Tähelepanekud 12.05.2025

Projekti (Peatöövõtja AllSpark OÜ ja TREV-2 Grupp AS ning alltöövõtja Estgrid OÜ, töö nr OS025032) realiseerumise järgselt peab olema võimalik rajada antud asukohta perspektiivne 2+2 maantee ilma lisainvesteeringuteta.

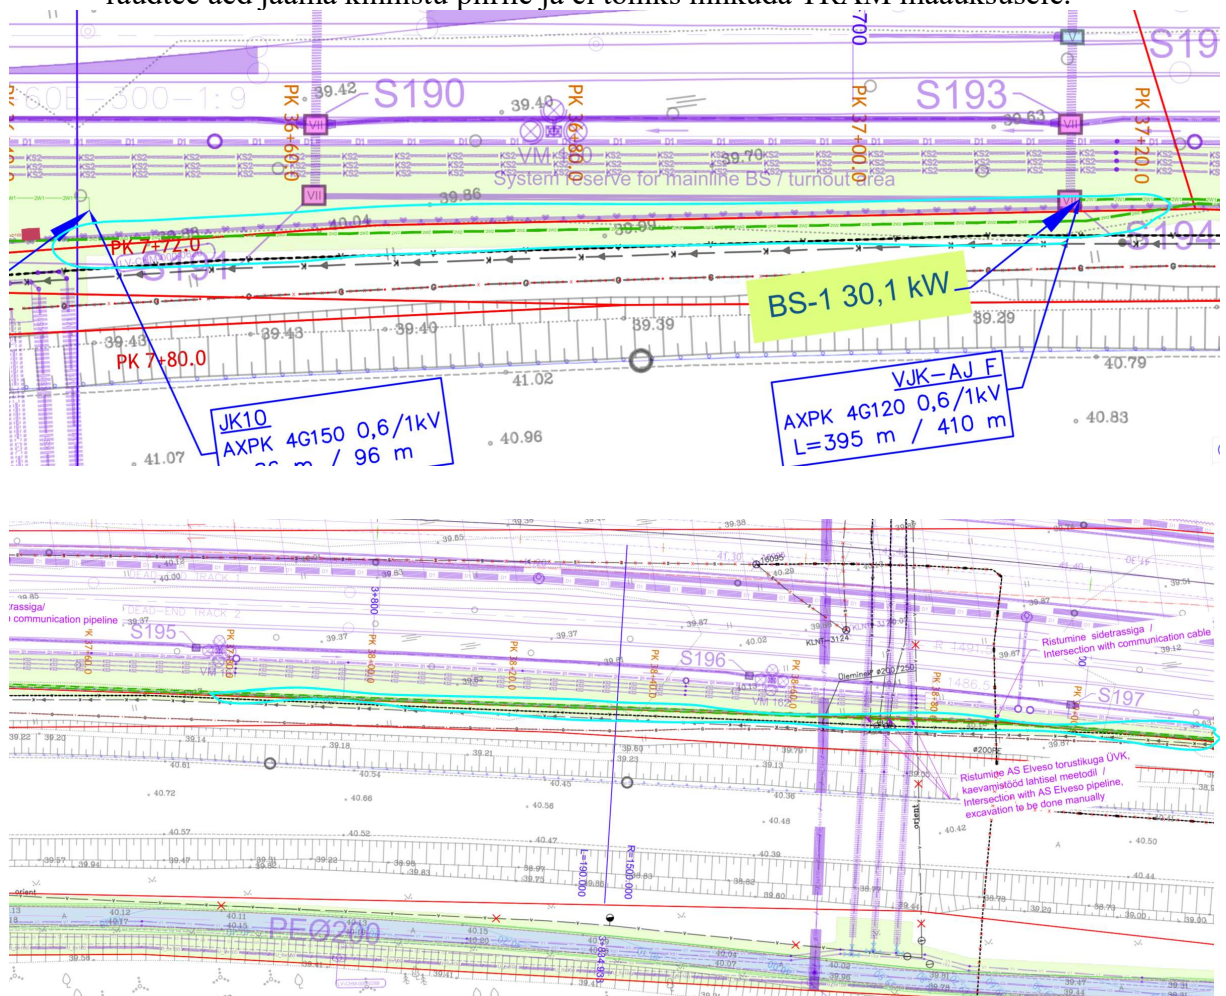
Projekti koostamisel juhinduda Transpordiameti juhendist: [Nõuded tehnovõrkude teemaale paigaldamise kavandamisel](https://transpordiamet.ee/sites/default/files/documents/2021-12/nouded_tehnovorkude_teemaale_kavandamisel_0%20%281%29.pdf).

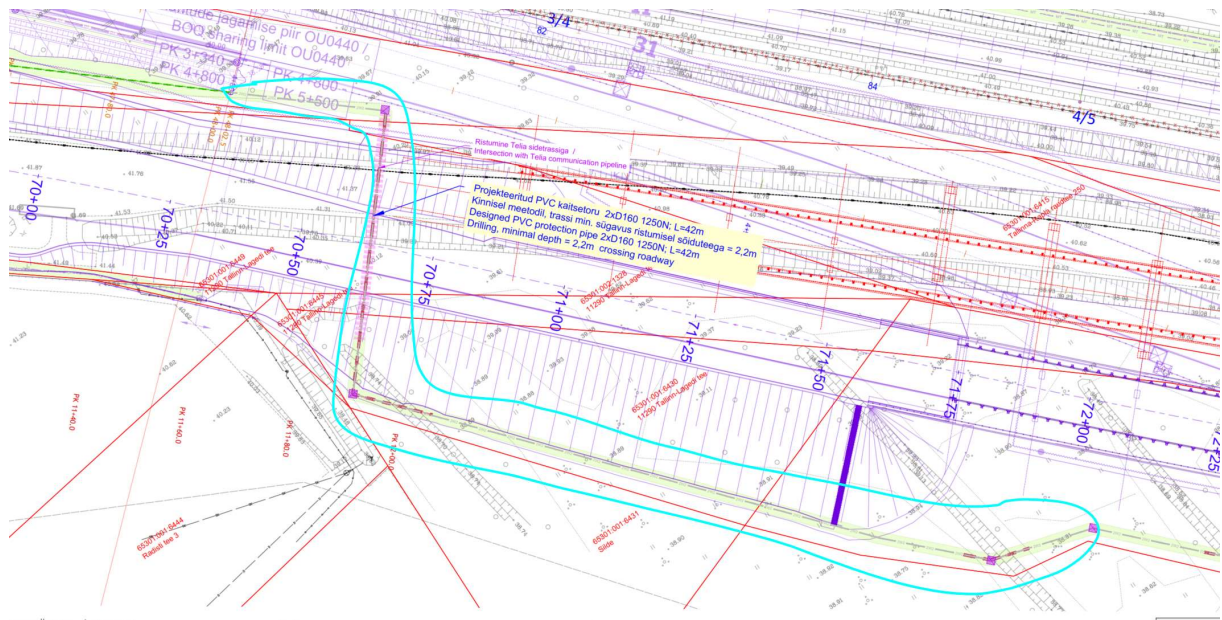
- Juhime tähelepanu, et projekti materjalidest nähtub, et riigitee maaüksusele on planeeritud maakaablid.
Palume võimalusel rajada antud maakaablid väljapoole riigitee maaüksust.
Juhul kui maakaableid pole võimalik nihutada väljapoole riigitee maaüksust, siis palume maakaablid rajada maapinnast 2,2m sügavusele ning kaitsetorru tugevusega 1250N ja/või võtab tehnovõrgu omanik vastava ümbertõstmise kohustuse.

Lisaks palume täpsustada, kuidas on planeeritud antud asukohas nn raudteeaed, kas elektrikaablid võivad jääda raudteeaia alla, juhul kui kaableid ei ole võimalik nihutada väljapoole TRAM maaüksust. Juhime tähelepanu, et Transpordiameti hinnangul peaks raudtee aed jääma kinnistu piirile ja ei tohiks nihkuda TRAM maaüksusele.

Lisame juurde, et teatud lõikudes kulgevad maakaablid katastriüksuste piiril või osaliselt TRAM maaüksusel piiri lähedal ning antud lõikudes on ilmselt võimalik maakaablid nihutada väljapoole TRAM maaüksust.
